Stavba: **1498** **Fakultní nemocnice u sv. Anny v Brně - Stavební úpravy v objektu P**

Změnový list č. 10

Projekt: **Fakultní nemocnice u sv. Anny v Brně – Stavební úpravy v objektu P**

Změnový list č. 11

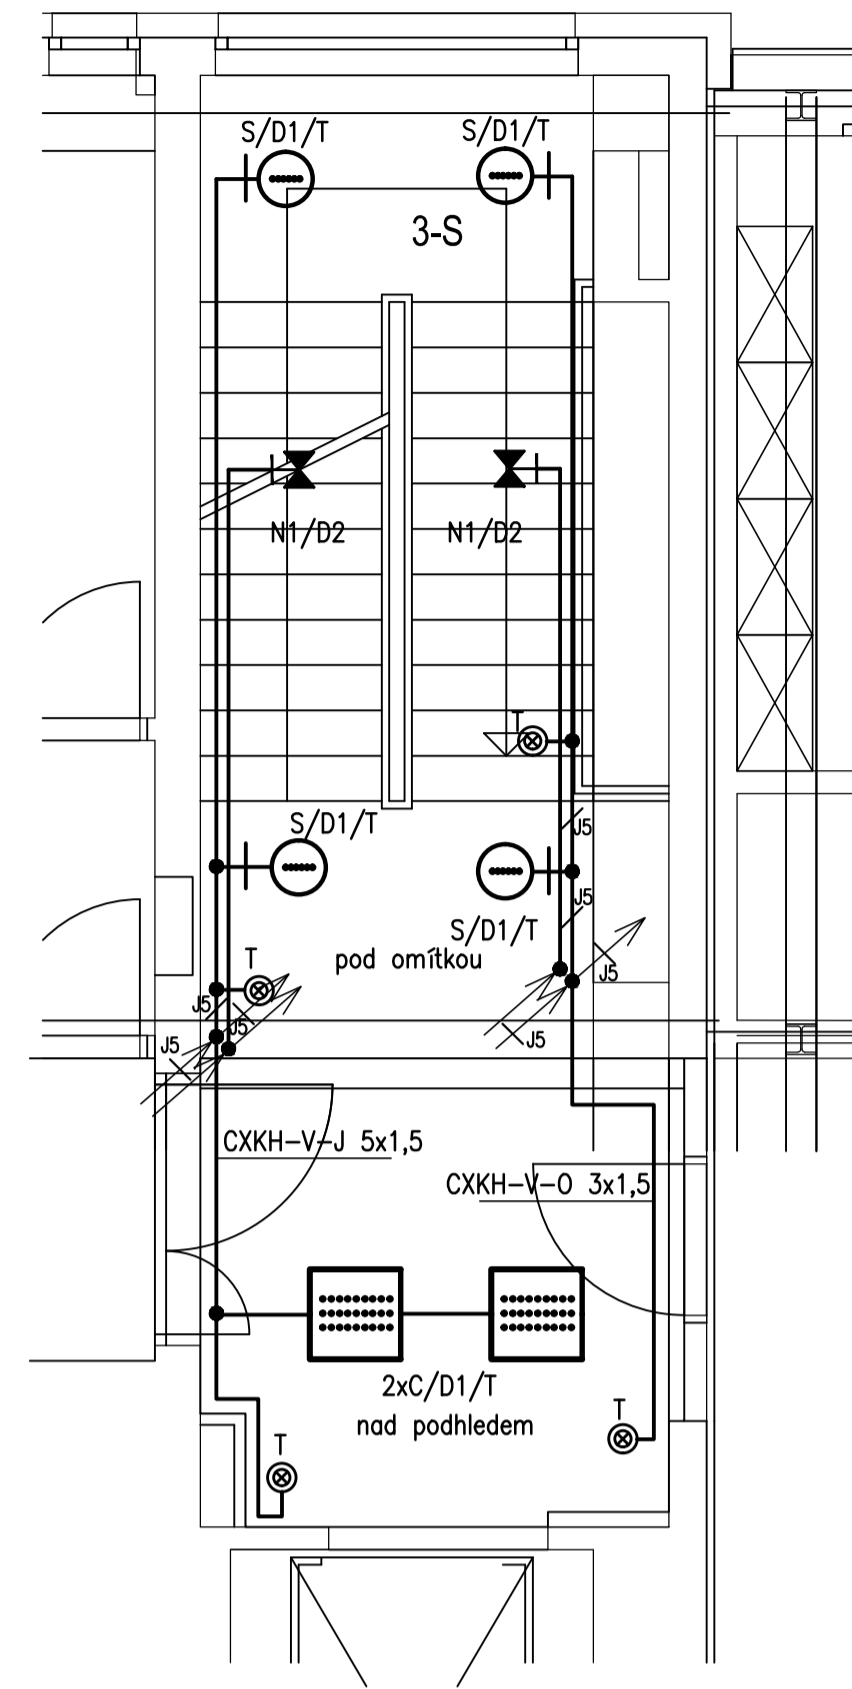
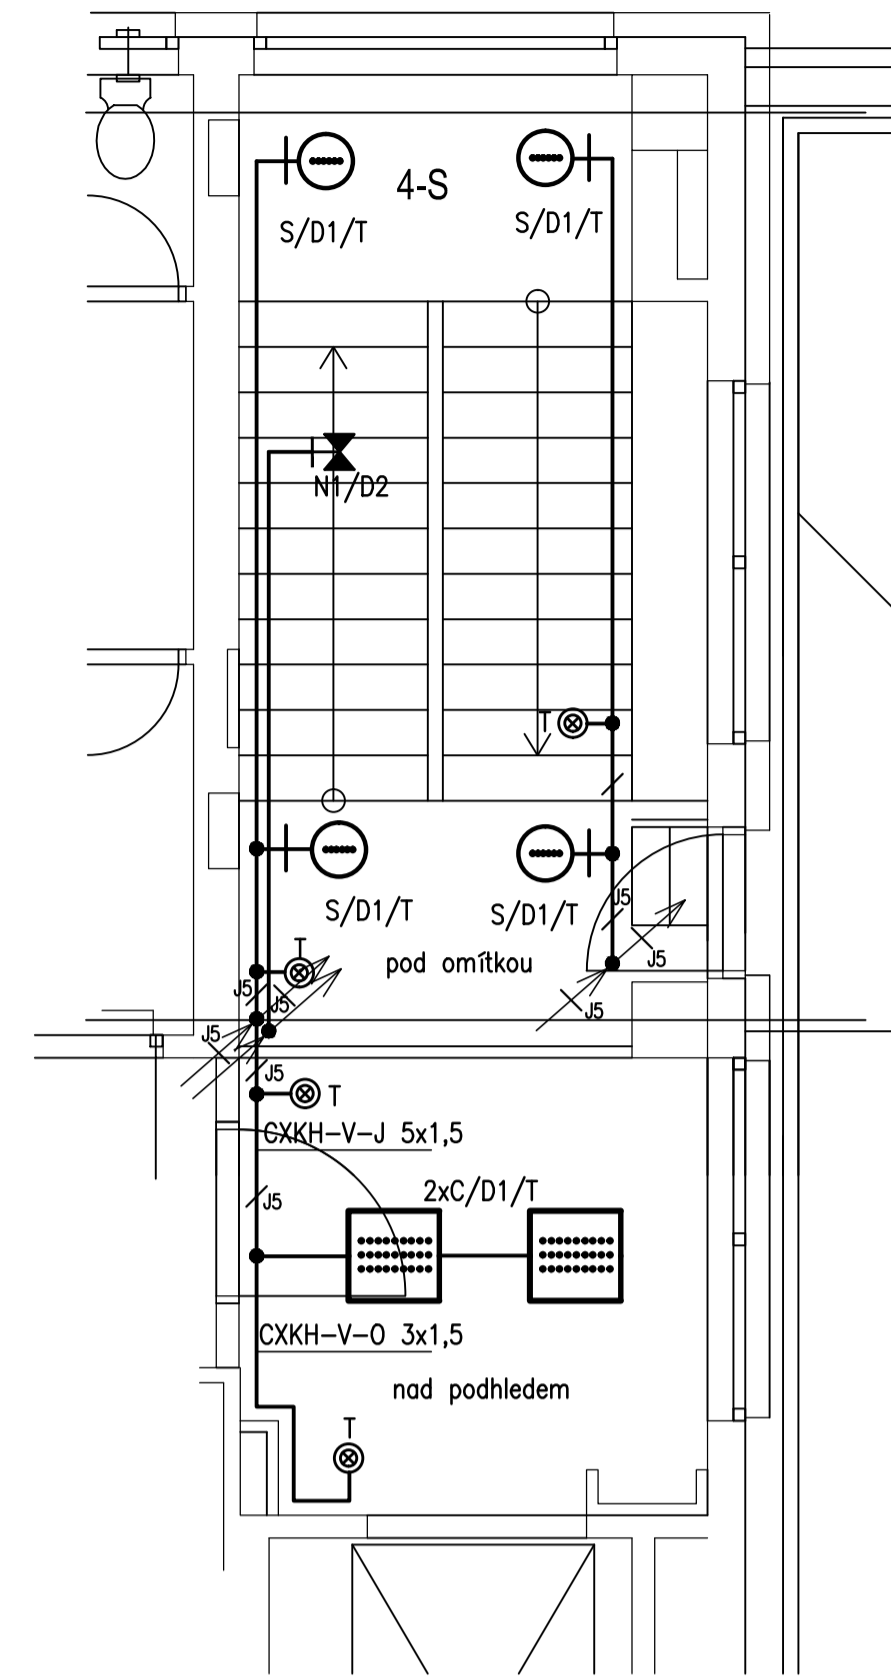
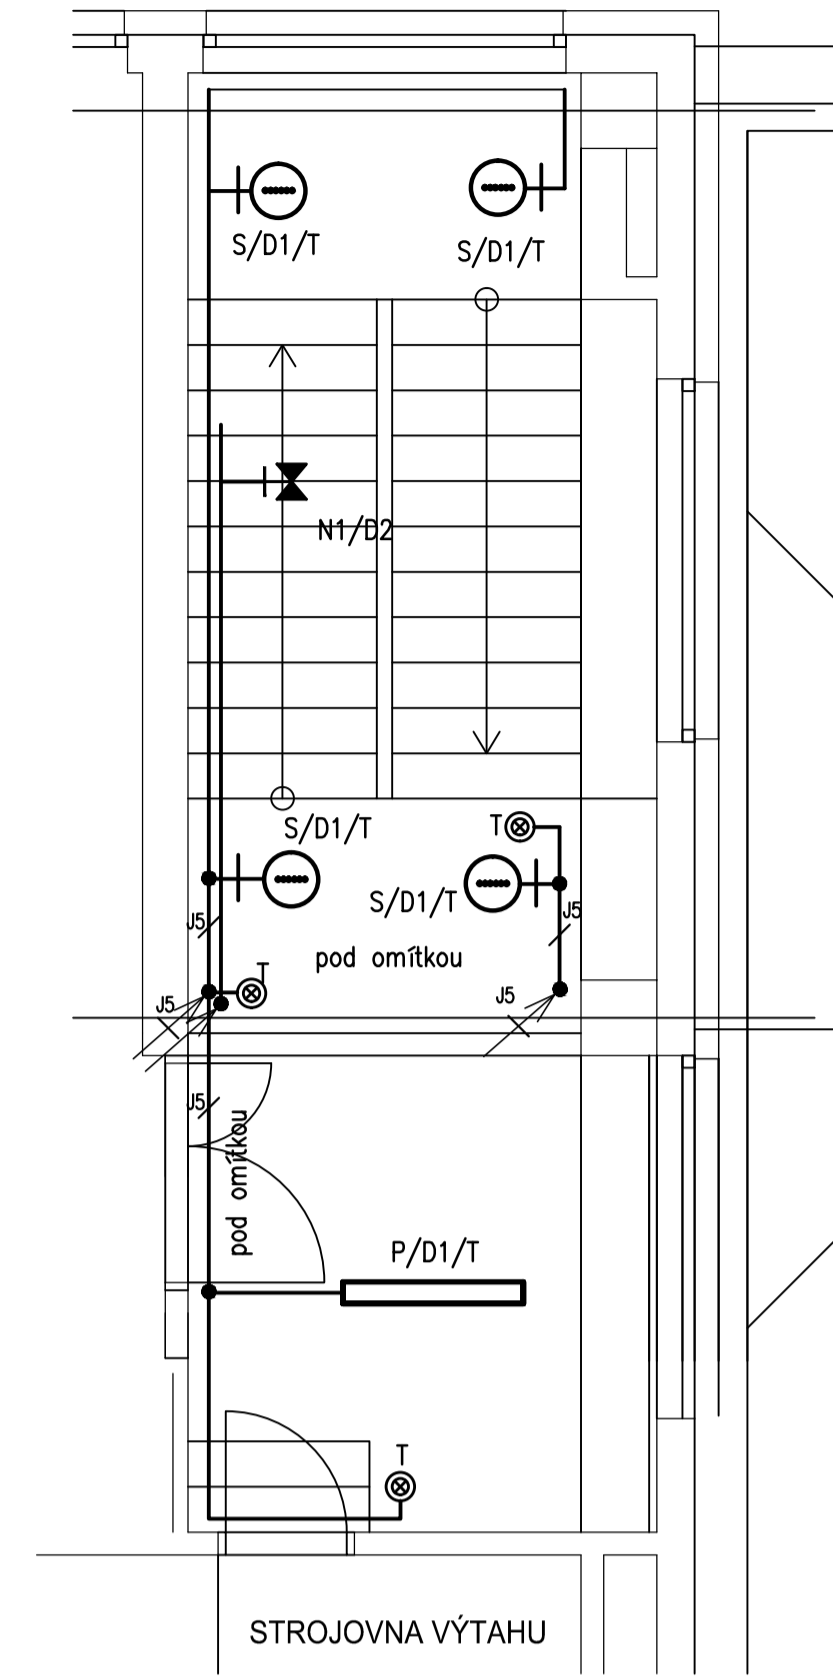
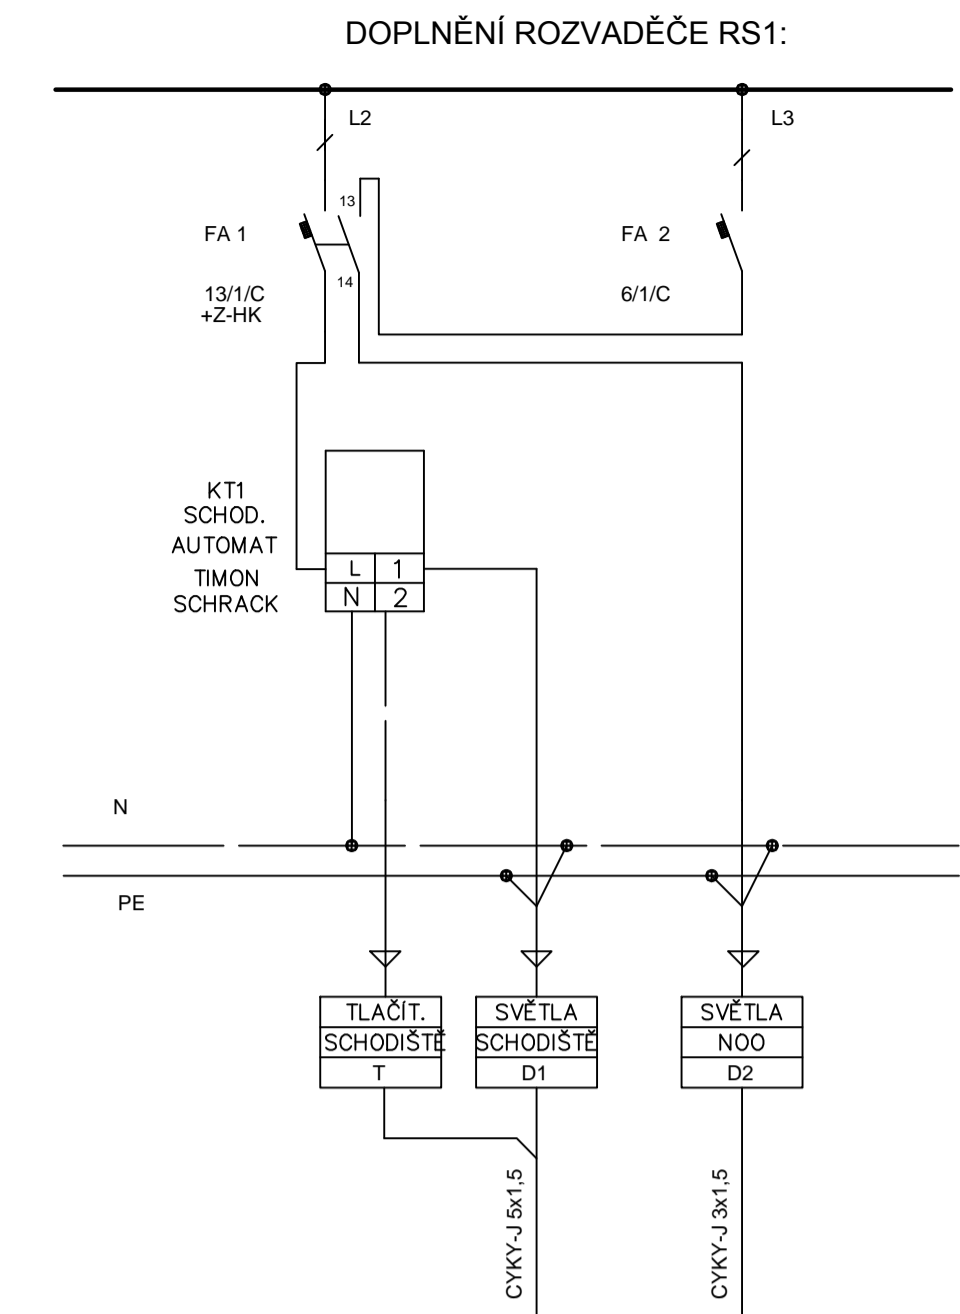
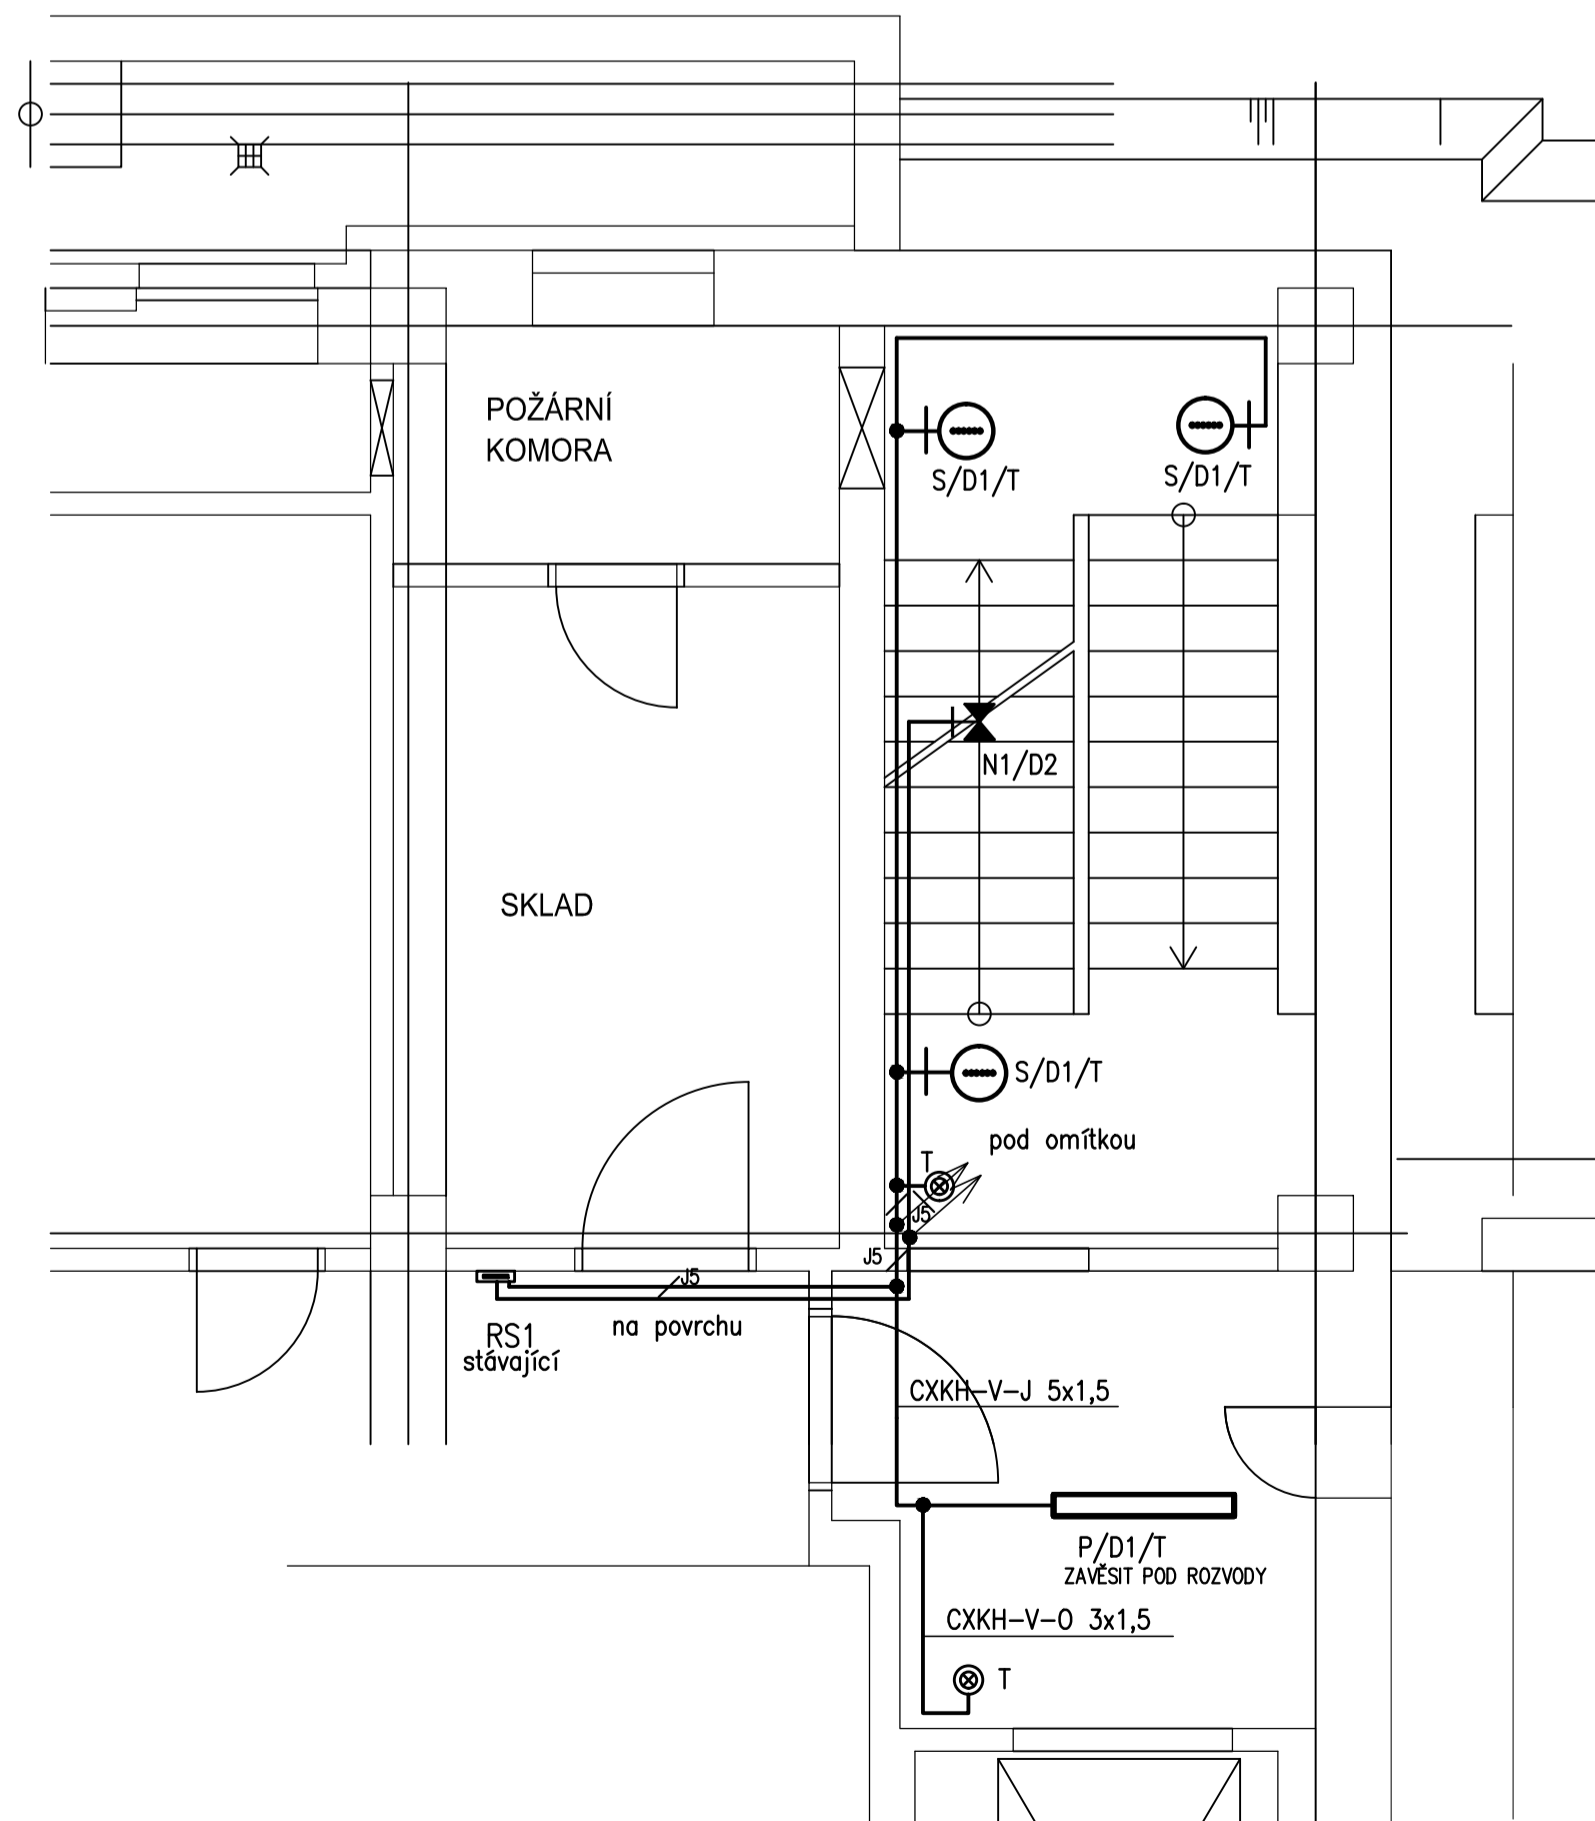
- Doplnění kabeláže, světel, včetně veškerého příslušenství a stavebního zapravení na schodišti v 1.PP -5.NP, nové omítky stěn, nový nátěr zábradlí

- Doplnění kabeláže, světel, včetně veškerého příslušenství a stavebního zapravení na schodišti v 1.PP -5.NP, nové omítky stěn

VÝŠKA TLAČÍTEK: 1,2m
 VÝŠKA SVÍTEL NA SCHODIŠTĚ: cca 2,2m
 KABELY NA SCHODIŠTĚ ULOŽENY POD OMÍTKOU MIN. KRYTÍ 10mm
 - TLAČÍTKA A SPINAČE NAPŘ. TYP TANGO
